Изменения в режущем бруске **PerfectCUT**

НАЧИНАЯ С СЕЗОНА 2020/2021

(КАСАЕТСЯ МАШИН 2021 МОДЕЛЬНОГО ГОДА)

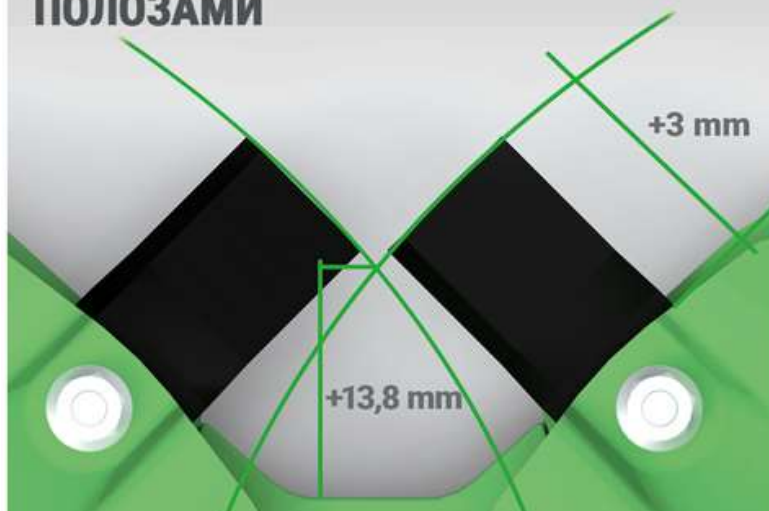
✓ Замена режущего ножа

- длина 105мм изменена на 110мм (фактическая длина реза увеличена на 3мм)
- увеличен угол наклона ножа с 8° до 10°

✓ Изменена толщина держателя ножа

- толщина с 5мм изменена на 4мм

✓ Изменена межполозная вставка

- углубление увеличено на 10,8мм
- угол скоса к нижней части бруска изменен на 13°

Более длинный нож 110мм в сочетании с более глубокой вставкой (10,8мм) увеличило перекрытие реза ножа на 13,8мм

Держатель – толщина 4 мм
Нож – угол наклона 10°

Улучшено качество резки за счет более низкого положения ножа по отношению к режущему брусу за счет изменения толщины держателя и угла установки ножа

Улучшена функция самоочистки режущего бруса

Исключение наслоения травы и грязи на вставках между полозами за счет новой формы вставки (изменен угол скоса нижней части бруса на 13°)
